【お知らせ】

R20TS0973JJ0100

Renesas Starter Kit+ for RZ/A1H

Audio Codec の未実装化

図 1 Audio Codec 位置（ボード部品面）

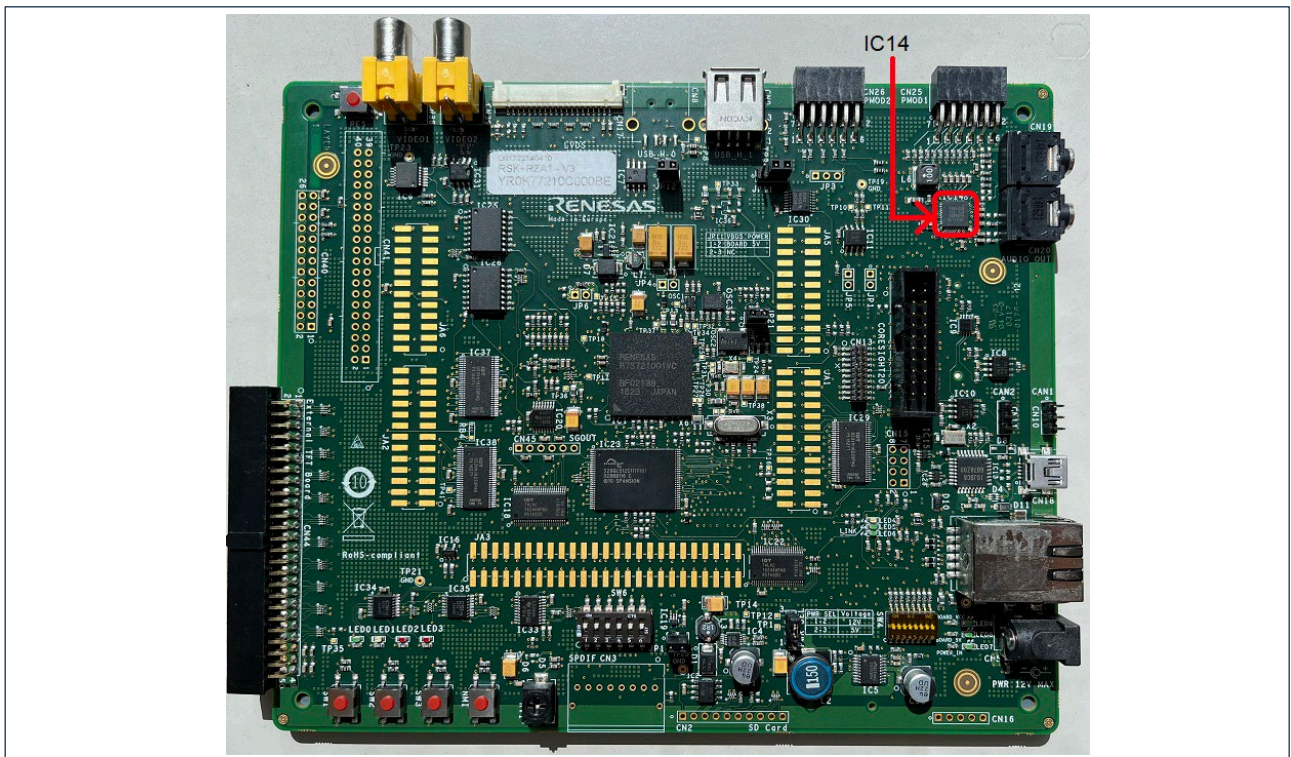
Renesas Starter Kit+ for RZ/A1H の IC14 は、Audio Codec として以下の部品を使用していましたが、本部品の生産終了に伴い、今後、未実装での対応に変更させていただきます。

- ・ メーカー：Analog Devices
- ・ 型番：MAX9856

図 4 JA1.Pin25, Pin26 および R106 位置

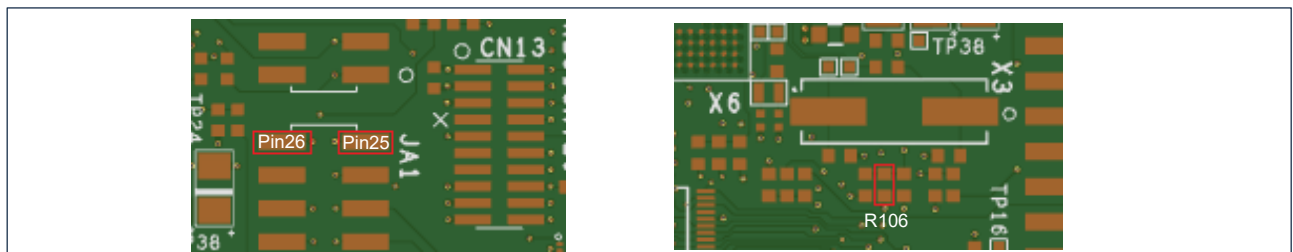
オーディオ信号を使用する場合、以下に示す場所から信号を取り出してください。

オーディオ信号	RZ/A1H ポート	ボード上の信号取り出し位置	Reference Figure
SCL3	P1_6	JA1.Pin26	図 4
SDA3	P1_7	JA1.Pin25	図 4
IRQ_AUDIO	P3_1	抵抗 R106	図 4
SSISCK0	P4_4	IC30.Pin4	図 5
		JA5.Pin19 *	図 5
SSIWS0	P4_5	IC30.Pin7	図 5
		JA5.Pin20 *	図 5
SSIRXD0	P4_6	IC30.Pin9	図 5
		JA5.Pin21 *	図 5
SSITXD0	P4_7	IC30.Pin12	図 5
		JA5.Pin22 *	図 5
